*Raport  
de  
AUDIT de SIGURANȚĂ RUTIERĂ  
Stadiul 1*

*„Consolidare DN59B km 44+000-km 60+000 Crucei-Livezile*

Contract Autoritatea Rutiera Romana:  
A.R.R. nr. 22055/05.10.2023

| <b>Faza de proiectare / Faza audit:</b> | Documentație de Avizare a Lucrărilor de Intervenții - D.A.L.I./<br>STADIUL 1- studiu de fezabilitate                                                                                                                                                                                                                                                              |

### **3. Plan de situație și profil longitudinal**

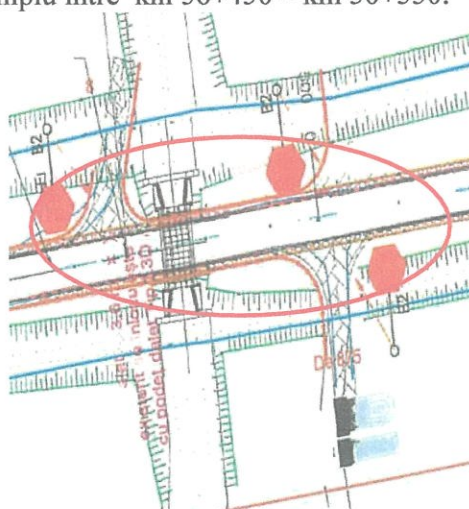
3.1 **Analiză:** Din proiect nu rezultă dacă sunt respectate distanțele minime de vizibilitate, conform vitezei de proiectare corespunzătoare drumului.

**Măsuri de remediere:** Se vor implementa distanțele de vizibilitate, conform prevederilor normativelor STAS 863-85, AND 600-2015

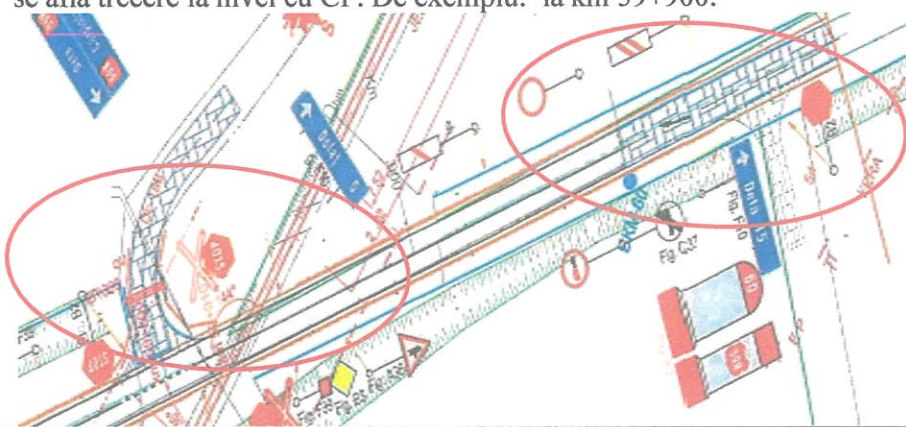
4.1.1 **Analiză:** În unele cazuri, distanța dintre două intersecții succesive cu drumuri secundare este scurtă, generând puncte de conflict cu impact negativ asupra siguranței și fluenței circulației rutiere ce se desfășoară pe drumul național. Un exemplu între km 56+450 – km 56+550.

**Măsuri de** Se va analiza posibilitatea reorganizării circulației prin cele trei accese

- remediere:** apropiate sau se vor adopta măsuri compensatorii, astfel încât să nu fie afectată siguranța circulației rutiere în zona intersecțiilor.
- 4.1.2 **Analiză:** În documentație se precizează că, la amenajarea intersecțiilor cu drumurile laterale comunale, de exploatare sau agricole, accese la proprietăți sau ferme, racordurile se vor realiza pe o lungime de 15,00 m și o lățime de 4,00 m, prin reprofilare cu minim 30 cm balast și 20 cm piatră spartă.
